Al Ministero dell'Ambiente
e della Sicurezza Energetica
va@pec.mite.gov.it

Con il presente atto, l'Università degli Studi di Firenze, con sede in Firenze, piazza San Marco n. 4, in persona della Rettrice *pro tempore*, Prof. Alessandra Petrucci formula, ai sensi e per gli effetti di cui all'art. 24 del d.lgs. n. 152/2006, le proprie osservazioni sul "Project Review del Piano di Sviluppo Aeroportuale al 2035 dell'aeroporto "Amerigo Vespucci" di Firenze" procedura n. 9900 / Ricezione atti di perfezionamento della documentazione (Fase VIA-VAS Integrata) 23/05/2024 con termine presentazione Osservazioni del Pubblico: 23/06/2024.

OSSERVAZIONI

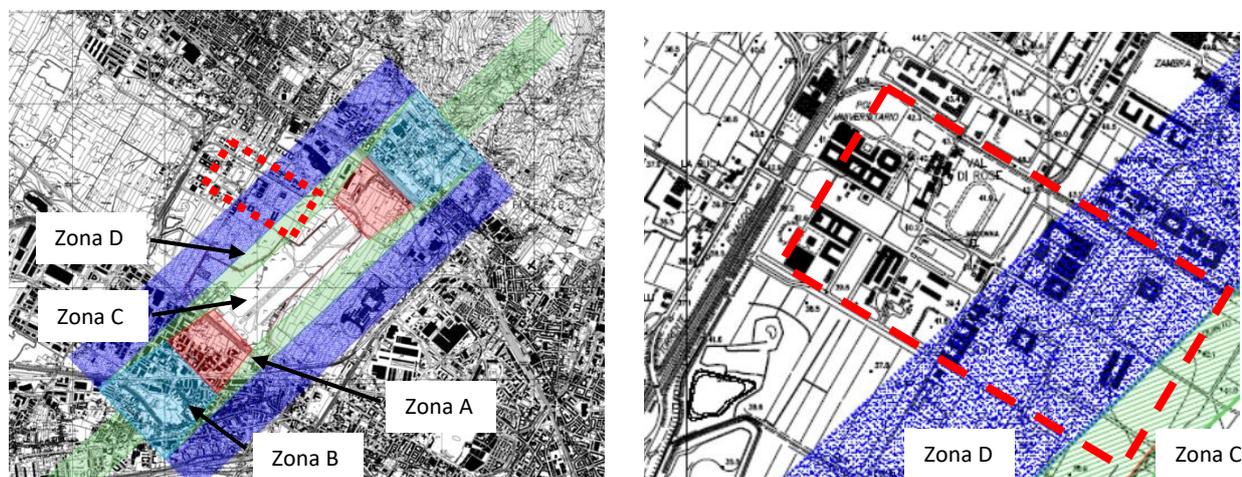
L’attuale pista dell’aeroporto “Amerigo Vespucci” è situata ad Est del Polo Scientifico e Tecnologico, a una distanza maggiore di 500 metri dall’estremità orientale del Polo. Questa distanza è sufficientemente grande da non produrre un impatto rilevante in termini di rischio di incidenti aerei nell’area del Polo. La Figura 1 mostra la conformazione delle zone di tutela per la pista attuale (che ha orientamento 05-23). Si può notare come buona parte del Polo sia al di fuori delle zone di tutela, e solo una parte ricada nella zona di tipo D, quella con il livello di tutela minimo.

Dalla Figura 1 si nota come, nella configurazione attuale della pista aeroportuale, soltanto l'estremità orientale del Polo tocca una zona di tipo C, per la quale i vincoli edificatori sono più stringenti. Una parte della superficie del Polo ricade invece nella zona di tipo D, nella quale il livello di tutela è minimo, ed una gran parte del Polo sta invece totalmente al di fuori delle zone di tutela (area bianca in Fig. 1). Ed è infatti su quest'area del Polo che sono state di recente realizzate tutte le nuove costruzioni che prevedono una elevata concentrazione di persone. In particolare, è stato realizzato un liceo scientifico che accoglie circa 1.000 studenti, un primo plesso didattico universitario da circa 700 posti, un secondo plesso didattico da circa 600 posti, insediamenti tutti ammissibili poiché allo stato attuale si trovano al di fuori delle zone di tutela.

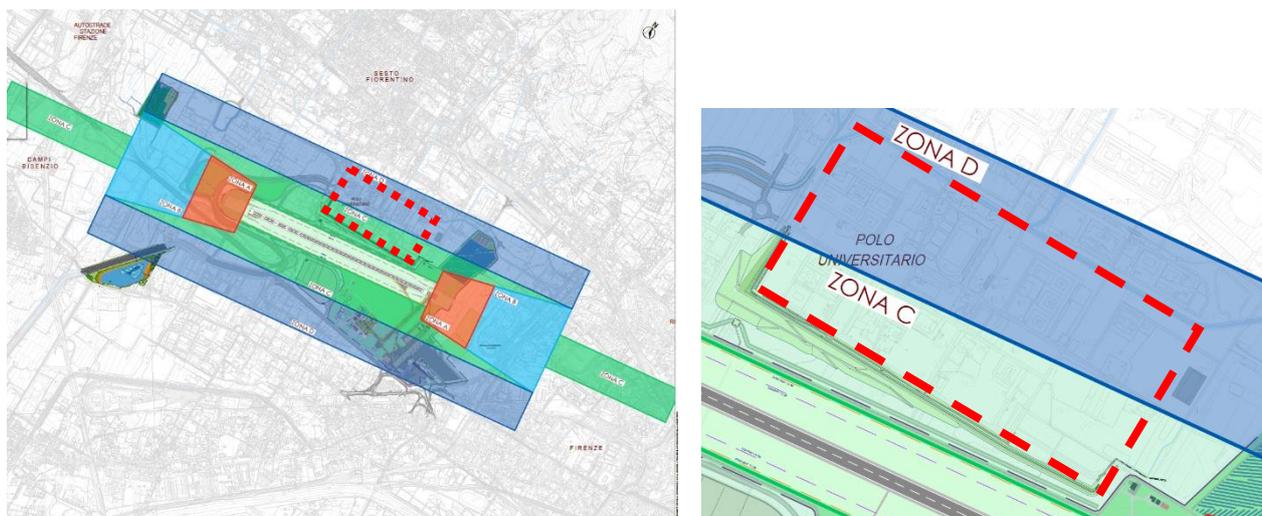
La nuova pista delineata nella "Project Review" prevede, come noto, una pista con orientazione 11-29, che affiancherebbe da vicino il lato lungo dell'area del Polo Scientifico, a una distanza di circa 300 metri, come si può vedere in Figura 2.

Come si vede in Figura 2, quasi metà dell'area del Polo Scientifico e Tecnologico ricadrebbe in una zona di tipo C, in particolare il principale plesso didattico, che è utilizzato intensivamente da quasi 1.000 studenti al giorno, i Dipartimenti di Fisica e Astronomia e il DAGRI, l'edificio di Fisica Sperimentale – INFN, e il LENS che ospitano varie centinaia di ricercatori.

L'altra metà del Polo ricadrebbe interamente in una zona D, in particolari i due ulteriori plessi didattici e un liceo, tutti di recente costruzione, che complessivamente ospitano più di 2.000 studenti per la gran parte dell'anno, due dipartimenti universitari e tutta l'area CNR.

Cambierebbe perciò in modo drastico lo scenario rispetto a quello attuale, in quanto l'intero Polo Scientifico e Tecnologico ricadrebbe all'interno delle zone di tutela, con un evidente pericolo per la salute delle persone che lo frequentano – in termini di pericolo di morte collegato al rischio di incidenti aerei.

L'approccio del Proponente è perciò di non considerare nessun rischio per gli edifici da elevato affollamento già esistenti, anche se non interessati dalle zone di tutela dell'attuale pista aeroportuale, ma di considerarlo invece per gli edifici della stessa tipologia che potrebbero essere realizzati dopo la realizzazione della nuova pista aeroportuale. Questo approccio evidentemente trascura il considerare la stessa nuova pista aeroportuale come una nuova edificazione da assoggettare alle prescrizioni dell'art. 707 Cod. Nav., valutandone perciò l'impatto sulle edificazioni ad elevato affollamento già presenti sul territorio.

Alla luce di tutto quanto sopra, devono evidenziarsi le carenze degli elaborati presentati per la valutazione che omettono di considerare e valutare adeguatamente l’impatto del progetto sulla sicurezza, rispetto al rischio di catastrofe aerea, dei frequentatori dell’area interessata e, tra questi, degli studenti, del personale docente e ricercatore e del personale tecnico-amministrativo che quotidianamente popola il Polo Scientifico e Tecnologico dell’Università degli Studi di Firenze.

Figura 3. - Planimetria della nuova inalveazione del Fosso Reale e del nuovo canale di derivazione (tratta dal documento 'Opere Idrauliche Esterne al Sedime – Fosso Reale e sistema casse di laminazione – Profilo Idraulico di progetto')

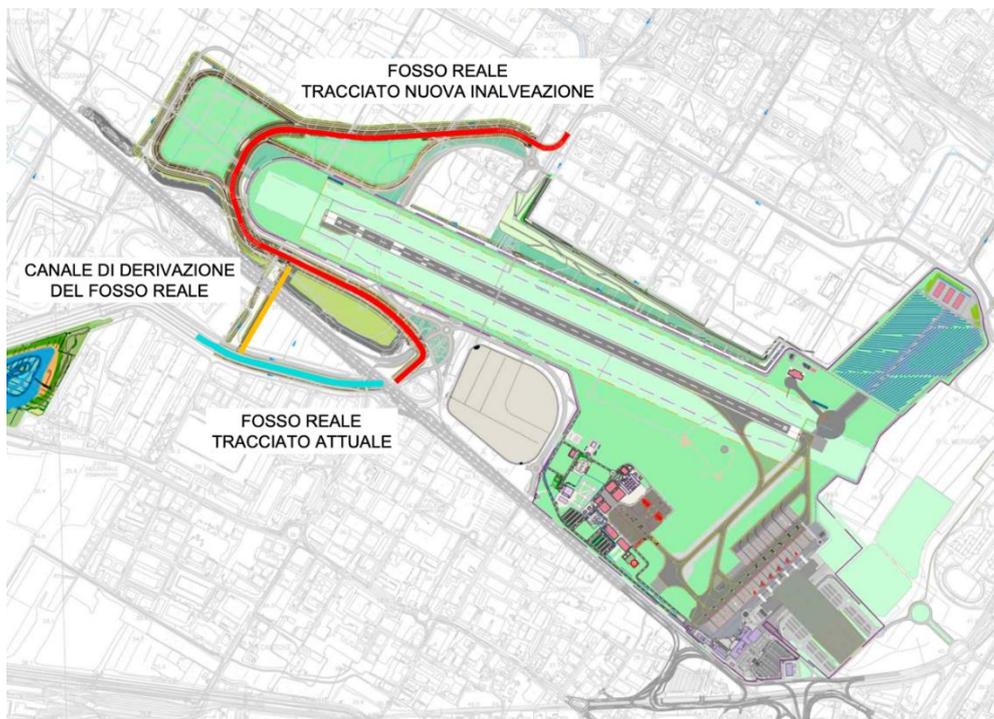
Per il sistema delle acque alte, *Deviazione del Fosso Reale*, gli elaborati di Piano prevedono la deviazione del canale artificiale denominato Fosso Reale, che costituisce l'opera idraulica più rilevante dell'area di bonifica, realizzata per allontanare a scolo naturale (Sistema delle Acque Alte) le acque di pioggia provenienti dai torrenti delle colline di Monte Morello e dai due importanti centri abitati di Sesto Fiorentino e Calenzano. In particolare, la soluzione progettuale (Figura 3) adottata prevede:

- un nuovo tracciato del Fosso Reale, che aggira la nuova pista di volo e si reimmette nel Fosso Reale esistente a monte dell'attraversamento dell'autostrada A11; la nuova inalveazione del Fosso Reale inizia nei pressi dello stabilimento Baxter, davanti al Polo Universitario;

- 1) Il nuovo tracciato del Fosso Reale (da Baxter fino all'autostrada A11) presenta una lunghezza di 2,9 Km, pari ad oltre 2 volte quella di tracciato attuale. La nuova planimetria presenta accentuate curvature dell'alveo con conseguenti rilevanti effetti sull'idrodinamica associati: i) all'incremento della resistenza al moto; ii) allo spostamento dei massimi di velocità e delle tensioni tangenziali sull'esterno della curva. Questo assetto può dare luogo, soprattutto in concomitanza di eventi di piena, a maggiori altezze d'acqua che si propagano a monte della curvatura, ed a fenomeni di erosione degli argini di contenimento. Questi aspetti non risultano presi in esame nei documenti citati. Negli elaborati relativi alle verifiche idrauliche del sistema acque alte risulta un coefficiente di Manning adottato pari 0,025 m-1/3s per l'alveo di magra e 0,03 m-1/3s per le banchine e sponde (pag. 46, 'Opere Idrauliche Esterne al Sedime – Documentazione generale – Relazione Idraulica ed Allegati'). Non risulta pertanto messa in conto la maggiorazione di scabrezza dovuta alle numerose curve imposte dal nuovo tracciato del Fosso Reale.

Figura 4. – Profilo longitudinale del nuovo canale di derivazione presidiato da paratoie a monte ed a valle e da valvola a clapet a valle (tratta dal documento 'Opere Idrauliche Esterne al Sedime – Fosso Reale e sistema casse di laminazione – Profilo Idraulico di progetto').

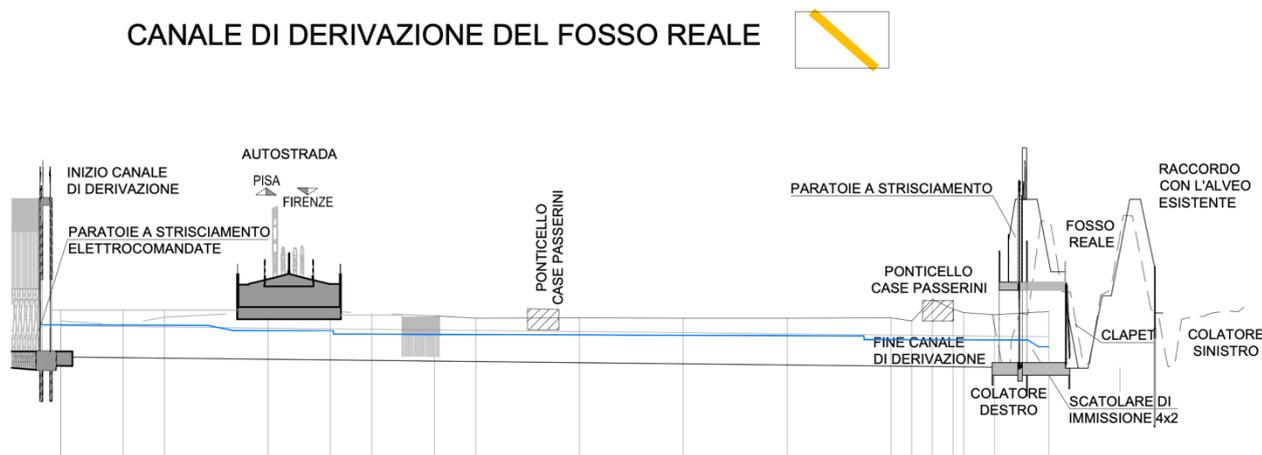
- il Canale di derivazione inizia in destra idraulica della Nuova inalveazione del Fosso Reale e risulta regolato da paratoie piane, sia nella sua sezione di ingresso di monte che in quella di uscita di valle (Figura 4). Nella sezione di monte è previsto un doppio sistema di paratoie piane (una di sicurezza all'altra); nella sezione di valle sono presenti due organi di chiusura: una paratoia piana ed una paratoia del tipo a clapet, in corrispondenza della reimmissione nell'alveo attuale del Fosso Reale.

- 3) Il canale di derivazione del Fosso Reale a servizio delle portate di magra risulta presidiato a monte ed a valle da paratoie e valvola a clapet (a valle), Figura 4. La soluzione adottata non fornisce adeguati margini di affidabilità, comportando gravi pericoli di esondazione e inondazione in caso di mal funzionamento di questi organi di regolazione. Questo aspetto risulta particolarmente critico durante gli eventi di piena, quando si possono verificare interruzioni di energia elettrica, apporti di materiale solido e di detriti arborei, inefficienza dei sistemi automatici di controllo. Considerata la rapidità di formazione delle piene nel Fosso Reale e la prolungata chiusura dello sbocco nel F. Bisenzio, una fallanza nel sistema di presidio del canale di derivazione può causare danni ingenti ad impianti e infrastrutture strategiche (Impianto Case Passerini, autostrada A11). In un'ottica di costi-benefici è pertanto necessario valutare soluzioni alternative più adeguate ai fini della sicurezza e della gestione del rischio.

Figura 5. - Profilo longitudinale del nuovo canale di derivazione e sfioratore tra canale di derivazione e nuovo canale di Gronda (tratta dal documento 'Opere Idrauliche Esterne al Sedime – Fosso Reale e sistema casse di laminazione – Profilo Idraulico di progetto').

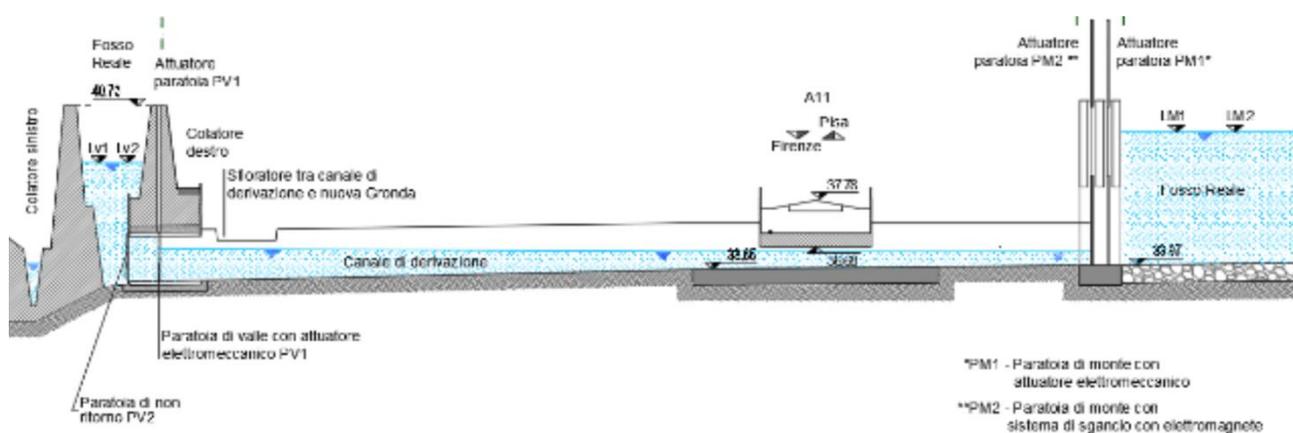
- La soglia di sfioro tra il nuovo canale di derivazione e il nuovo canale di Gronda (Figura 5). L'area definita "ex Gavine" è delimitata a nord dall'autostrada A11, a sud ed est dal Fosso Reale e ad ovest dal canale di Gronda. Il recapito finale di questa area allo stato attuale è il Colatore destro; nella nuova configurazione di progetto, il Colatore confluirà nel canale di derivazione di magra del Fosso Reale. Nel caso di chiusura delle paratoie a presidio del canale di derivazione e pertanto con l'esclusione del canale di derivazione dal deflusso, una soglia di sfioro conetterà idraulicamente il canale di derivazione con il nuovo canale di Gronda. Quindi in caso di chiusura delle paratoie il canale di Derivazione passa dalle Acque Alte alle Acque Basse.

- 3) Il funzionamento idraulico della soglia di sfioro tra il nuovo canale di derivazione e il nuovo canale di Gronda non risulta documentato.
